REPÚBLICA DE COLOMBIA
SUPERINTENDENCIA DE INDUSTRIA Y COMERCIO

Oficio N° 5807 de 22 de marzo de 2024

Ref. Expediente N° NC2021/0003082

TÍTULO DE LA SOLICITUD: “CONTROL Y CONFIGURACIONES DEL SISTEMA DE ELUCIÓN 82RB”

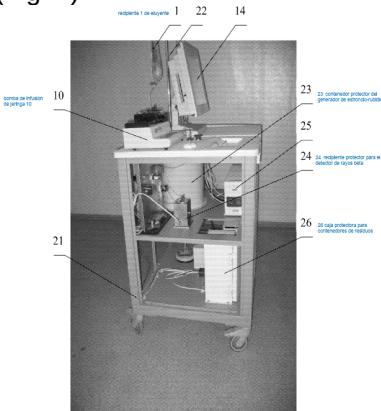
CARACTERÍSTICAS ESENCIALES	D1	D3
Un sistema de elución de rubidio (100) que comprende	Un sistema automatizado de infusión de estroncio-rubidio (10) (Párr. 0040)	Un sistema para eluir un radioisótopo 10 de un generador de radioisótopos 18 a un recipiente de eluido dispuesto fuera de un escudo auxiliar que contiene el generador de radioisótopos. (Párr. 0001)

un conjunto (32) que incluye un generador de 82Sr/82Rb (7), un detector de actividad (15), un contenedor de desechos (14), una bomba (8), un circuito de tubería (1, 2, 3), al menos una válvula (9) y una computadora; caracterizado porque:	Un conjunto que incluye: un generador de estroncio-rubidio 11 un detector de actividad (6 y 7) contenedor de residuos (13) bomba de jeringa 10 secciones de tuberías para la construcción de todo el sistema de transporte de infusión. válvulas 2, 3, 4 y 5. una computadora (14) (Párr. 0046, 0047, 0049, Fig. 1)	un conjunto generador de radioisótopos y un mecanismo de extracción de eluidos (Párr. 0007) Un conducto de eluido 52 (Párr. 0037) No indica No indica
el conjunto (32) tiene una sección inferior y una sección superior, en donde la sección inferior consiste en la mitad inferior del conjunto (32), y	El sistema tiene una sección inferior y una sección superior aproximadamente de igual altura. (Fig. 2)  Fig. 2	No indica

Fig. 2

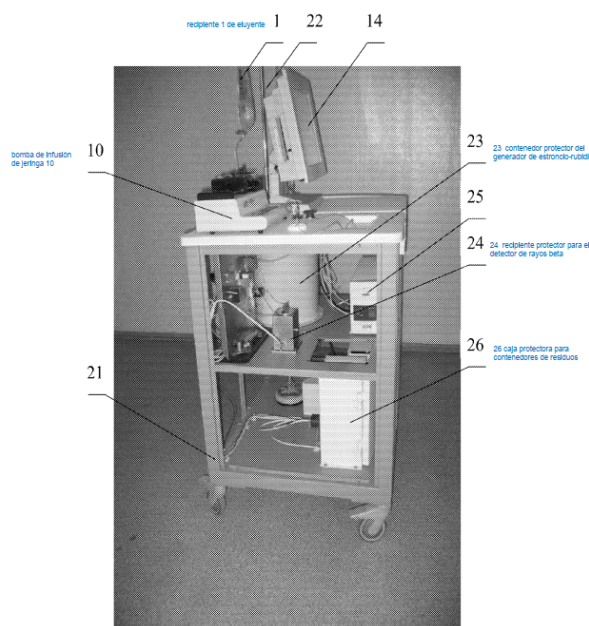
El solicitante indica que: *“D1 no revela que el compartimento de desechos incluye un mecanismo deslizante para retirar el contenedor de desechos del compartimento de desechos como lo requieren las reivindicaciones de la presente solicitud. Además, D1 no enseña ni sugiere un medio de bloqueo para evitar que un usuario del sistema cambie una configuración del calibrador de dosis y para evitar que un usuario acceda a la interfaz. Además, D1 no explica el impacto beneficioso de colocar la caja protectora 26 en el estante inferior, que aloja un receptáculo para el eluyente y los residuos de elución. Además, D1 no describe que el compartimento de desechos incluya una puerta para acceder al contenedor de desechos”*. Dicha configuración del compartimento de desechos es revelada en la anterioridad D3 y puede ser aplicada sin mayor esfuerzo inventivo por una persona medianamente conocedora de la materia técnica a cualquiera de los recipientes que forman el sistema, ya que mecanismos de deslizamiento o elevación son ampliamente conocidos en el estado de la técnica y no se revela en la solicitud una configuración novedosa para los mismos. En la reivindicación independiente 1 no se reclama un medio de bloqueo para evitar que un usuario del sistema cambie una configuración del calibrador de dosis y para evitar que un usuario acceda a la interfaz; sin embargo, tampoco son definidas claramente en la solicitud las características técnicas de dicho “medio de bloqueo” que evitan cambiar la configuración de un calibrador de dosis, por lo cual cualquier mecanismo que evite su manipulación puede ser obvio, por ejemplo, una clave de bloqueo contra usos no autorizados, o una cerradura que impida el acceso a la interfaz de dicho calibrador de dosis. Por otro lado, aunque explícitamente el documento D1 no explica el impacto beneficioso de colocar la caja protectora 26 en el estante inferior, si es obvio que la configuración en ese documento divulgada permite implícitamente los mismos efectos técnicos divulgados por el solicitante en la descripción con respecto a su configuración: *“alejar el contenedor de desechos de los ojos del usuario, bajar el centro de gravedad que proporciona una mayor estabilidad del sistema, haciéndolo más fácil de limpiar y descontaminar en caso de un derrame o desbordamiento, y más fácil de reemplazar el contenedor de desechos, y evitar que cualquier desborde de desechos corra a través de los componentes electrónicos que pueden provocar un cortocircuito en el sistema. También deja espacio adicional para la bomba 8 que normalmente se encuentra en la parte superior del conjunto 32”* como se puede evidenciar en la siguiente fotografía de dicha anterioridad:
